*Oggetto* [ID: 7493] – Comune di San Pancrazio Salentino (BR) Comune di Erchie (BR) – Progetto di un impianto  
fotovoltaico della potenza di circa 27,32 MW, e delle relative opere connesse, da realizzarsi nel Comune di  
San Pancrazio Salentino (BR), da collegare alla stazione elettrica di smistamento sita nel Comune di Erchie  
(BR) di proprietà Terna S.p.A.

**Procedura:** Valutazione di Impatto Ambientale ai sensi dell'art. 23 del D.Lgs. n. 152/2006

**Proponente:** Società MYSUN S.r.l.

**Parere tecnico-istruttorio della Soprintendenza Speciale per il PNRR**

Fig. 4. Ortofoto con vista dell'area di indagine per gli impatti cumulativi (elab. San Pancrazio Salentino\_Tavola\_B05\_Impatti cumulativi\_signed)

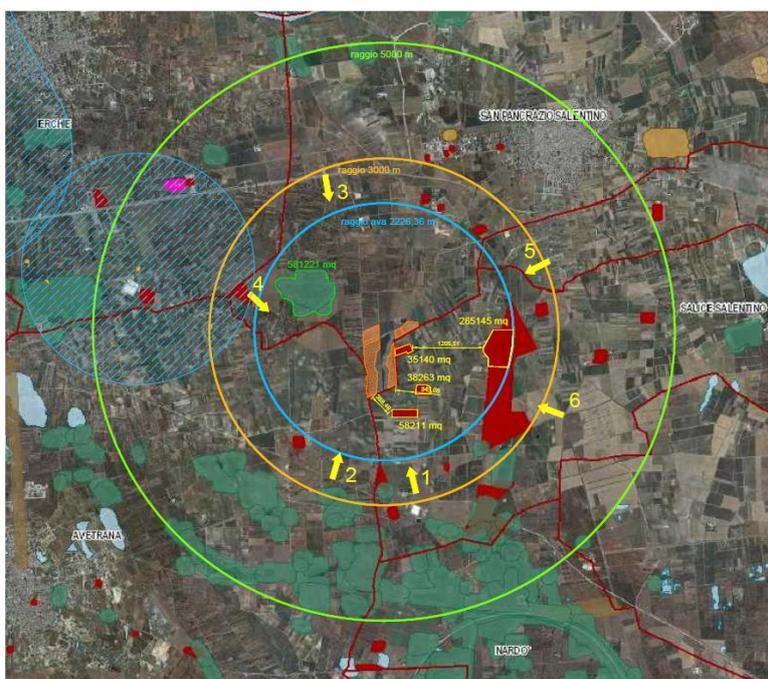
**CONSIDERATO** che nella documentazione integrativa il Proponente ha approfondito anche lo **studio degli impatti cumulativi e dell'intervisibilità** in un'area di raggio 3 km dall'impianto e, in conformità alle disposizioni della Provincia di Brindisi, in un'area di raggio pari a 5 Km sono stati individuati ulteriori impianti presenti. Lo studio ha considerato itinerari visuali lungo la S.P. 107, la S.P. 144 nei pressi dell'incrocio con la S.P. 107, la S.S. 7 ter e la S.P. 104, con l'individuazione di punti di osservazione da cui stimare l'eventuale cumulo derivante dalla contemporanea percezione visiva dell'impianto in progetto con gli altri impianti del dominio. A conclusione dello studio, il Proponente ha ritenuto basso il contributo cumulativo degli impianti fotovoltaici sull'impatto visivo, in quanto, secondo la Determina Dirigenziale n. 162/2014 della Regione Puglia, la pressione cumulativa IPC risulterebbe inferiore a 3;

Fig. 5. Elaborazione della SABAP BR-LE. L'impianto di progetto ID 7493 è riportato in blu.

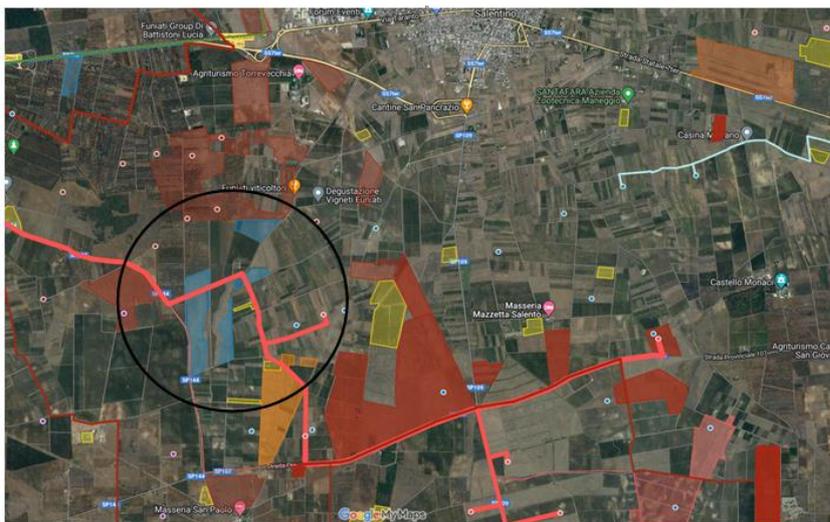
In particolare nelle vicinanze dei lotti interessati dall'impianto di progetto si rileva la presenza di campi interessati da altri procedimenti in atto o conclusi per la realizzazione di campi fotovoltaici e in particolare:

- In adiacenza ad una delle aree di progetto a nord impianto "ID VIA 596 Trina Solar GEA" con potenza di 66,584 MWp e un'estensione di circa **129,96 ha**;

**Le aree interessate dai procedimenti sopracitati più il procedimento in oggetto interesserebbero complessivamente circa 723 ha (circa 7.230.000 mq).**

Inoltre nella stessa area sono mappati in giallo impianti fotovoltaici già realizzati per un'estensione pari a circa **64,9 ha**. Inoltre nel raggio di 5 km il dato riportato negli elaborati relativi agli impatti cumulativi aumenta esponenzialmente, data la presenza diffusa su tutti i lati e tra gli stessi lotti di progetto di altri campi fotovoltaici in esercizio, come attestato dall'anagrafica FER, anche al netto degli impianti con iter di autorizzazione chiuso positivamente e di quelli in fase di autorizzazione. A questi sono da aggiungere i **numerosi impianti eolici in sovrapposizione** il cui iter di autorizzazione è ancora in essere.
